**Behandlung der Stellungnahmen aus der frühzeitigen Beteiligung gem. § 3 Abs. 1 BauGB und § 4 Abs. 1 BauGB**

Öffentliche Auslegung des Vorentwurfs im Rahmen einer Bürgerveranstaltung: 22.06.2016  
 Beteiligung der Behörden und Träger öffentlicher Belange zum Vorentwurf: 03.06.2016 – 01.07.2016

27.11.2018

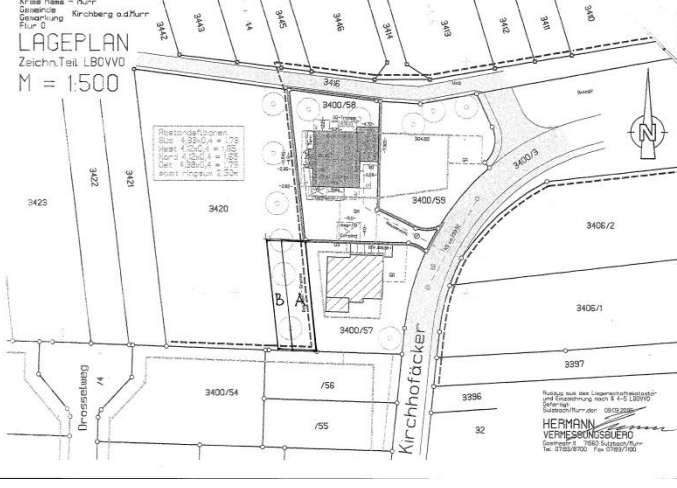
Nr.	Datum	Inhalt der Stellungnahmen	Behandlung der Anregung
<p>noch Bürger 3</p>		<p>wie im Planverfahren ausgewiesen, über den Drosselweg erfolgen zu lassen, sondern über eine separate Straße vom Norden. Hierbei könnte es sich um eine reine Anliegerstraße (ohne Gehweg) handeln, ähnlich dem Amselweg. Zwei Skizzen hierzu sind beigefügt.</p>  <p>Anlage zum Schreiben von 29.6.2016          Hylger Landvermessung Raff          iche Bauvorschriften          schnitt"</p> <p>Proj.Nr: 2000          Maßstab 1 : 1.000          1 cm = 10 m</p> <p>Datum 02.05.2016          K M B</p> <p>Gründe:          Wie bereits auch schon andere Bewohner mitgeteilt haben, sind Parkmöglichkeiten nur beschränkt an der Straße im Wohngebiet vorhanden. Von diesem Problem waren wir Anwohner vom Drosselweg bisher nicht betroffen, da Besucher, ohne dass dies jemand störte, auf der Wendepalte parken konnten. Selbst Besucher von Anwohnern vom Kirchhofacker haben dies oft genutzt. Sollte die gesamte Länge der Wendepalte als Zufahrt für die Grundstücke dienen, wäre diese Parkmöglichkeit nicht</p>	<p>und stattdessen von Norden über eine verschwenkte Straßenführung die angesprochenen Grundstücke nun erschlossen werden können. Der Drosselweg wird lediglich über eine fußläufige Verbindung an diese Planstraße angebunden werden.</p> <p><b>Die Anregung und Hinweise werden berücksichtigt.</b></p> <p>Die Hinweise und Anregungen wurden geprüft: Ergänzend zur geänderten Verkehrsführung ist hier darauf hinzuweisen, dass keine Ausweisung von öffentlichen Stellplätzen vorgesehen ist. Durch den veränderten Straßenquerschnitt in diesem Bauabschnitt auf überwiegend 6,0 m Breite, ist ein Parken entlang des Straßenrandes möglich.</p> <p><b>Die Hinweise und Anregungen haben keine Auswirkungen auf die Bebauungsplaninhalte.</b></p>

Nr.		Datum	Inhalt der Stellungnahmen	Behandlung der Anregung
	<p>noch Bürger 3</p>		<p>mehr gegeben. Wir hätten im Drosselweg nur noch Platz für zwei Fahrzeuge zum Parken für Besucher, hätten aber zusätzlich mindestens vier Familien, die ebenfalls noch Parkplätze für Ihren Besuch bräuchten. Dieses Problem führt ganz sicher zum Ärger der Bewohner.</p> <p>Der zweite Grund wäre die hohe Lärm- und Schmutzbelastung während der Bebauung der Grundstücke, das sich ja doch über mehrere Jahre hinziehen kann. Das wir mit Baulärm für den nächsten Bauabschnitt rechnen müssen ist uns allen klar. Aber es ist doch etwas anderes wenn die Baulaster nur am Haus vorbeifahren, oder ob diese ständig in unsere kleine Straße hereinfahren dort beladen werden oder entladen werden. Würde die Anfahrt der Grundstücke über eine separate Straße erfolgen, wäre der Baulärm um ein vielfaches geringer, waren wir doch durch die späte Bebauung zweier Grundstücke in der Nähe schon sehr vom Baulärm und wartenden Betonlaster betroffen.</p> <p>Der nächste Grund wäre das Bereitstellen der Mülltonnen zur Leerung. Da von den neuen Anwohnern die Tonnen wohl nicht vor der Zufahrt bereitgestellt werden und diese auch nicht vor den Garageneinfahrten der Grundstücke mit der Hausnummer 3 und 4 abgestellt werden können, wäre die einzige Möglichkeit entweder rechts oder links der Straßeneinfahrt. Die Anwohner hätten somit keine Möglichkeit ihre eigene Mülltonne vor dem Haus abzustellen und wären gezwungen diese dem Nachbar vors Haus zu stellen. Das möchte wirklich niemand.</p> <p>Ein weiteres Problem wäre die Räumung von Schnee durch den Winterdienst. Bisher ist das Räumfahrzeug hochgefahren und hat den Schnee vor die Wendepalte geschoben. Wohin das Räumfahrzeug den Schnee schieben wird, weiß wahrscheinlich auch noch niemand. Neben all diesen Gründen kommt noch hinzu, dass un-</p>	<p>Die Hinweise und Anregungen wurden geprüft: Baulärm ist ärgerlich, aber er ist zeitlich begrenzt. Aufgrund der geänderten Verkehrsführung ist eine geringere Belastung durch Baufahrzeuge anzunehmen.  <b>Die Hinweise und Anregungen haben keine Auswirkungen auf die Bebauungsplaninhalte.</b></p> <p>Die Hinweise und Anregungen wurden geprüft: Prinzipiell ist die Wendeanlage für das Müllfahrzeug zum Wenden geeignet. Auch hier wird auf die geänderte Verkehrsführung hingewiesen (s.o.)  <b>Die Hinweise und Anregungen haben keine Auswirkungen auf die Bebauungsplaninhalte.</b></p> <p>Die Hinweise und Anregungen wurden geprüft: Aufgrund der geänderten Verkehrsführung (s.o.) und der Erschließung der angesprochenen Grundstücke von Norden sind diese Problempunkte ausgeräumt.  <b>Die Hinweise und Anregungen haben keine Auswirkungen auf die Bebauungsplaninhalte.</b></p>
